SERVICE INFO – INA 0123

Moottorin käynti on tasaisempaa vaihdettaessa laturin kiinteä hihnapyörä vapaapyörään

Autonvalmistajat: BMW

Kuva 1: Kiinteän hihnapyörän vaihto laturin vapaapyörään

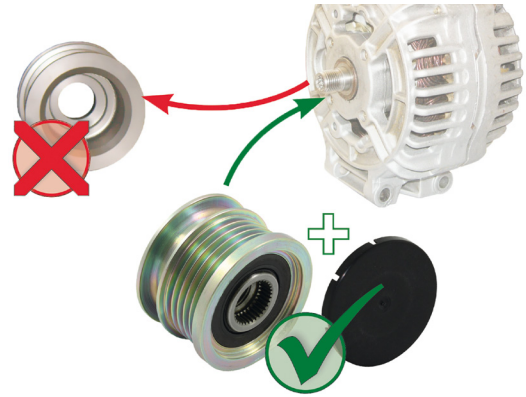
Edellä esitetyissä laturin kiinteällä hihnapyörällä varustetuissa autoissa voi apulaitekäytön alueella ilmetä tärinää ja häiritsevää melua. Tämän syynä on dieselmoottoreiden pyörimisnopeuden huomattavasti suurempi epätasaisuus bensiinimoottoreihin verrattuna.

Schaeffler Automotive Aftermarket suosittelee kyseisissä autoissa laturin kiinteän hihnapyörän vaihtamista vapaapyörään. Tärkeää: On ehdottomasti noudatettava toimituksen mukana tulevia asennusohjeita!

Laturin vapaapyörä erottaa apulaitekäytön moottorin pyörimisnopeuden epätasaisuuksista ja varmistaa moniurakiilahinnan tasaisen ja rauhallisen liikkeen. Tämän ansiosta on moottorin käynti tasaisempaa ja ääneltään hiljaisempaa.
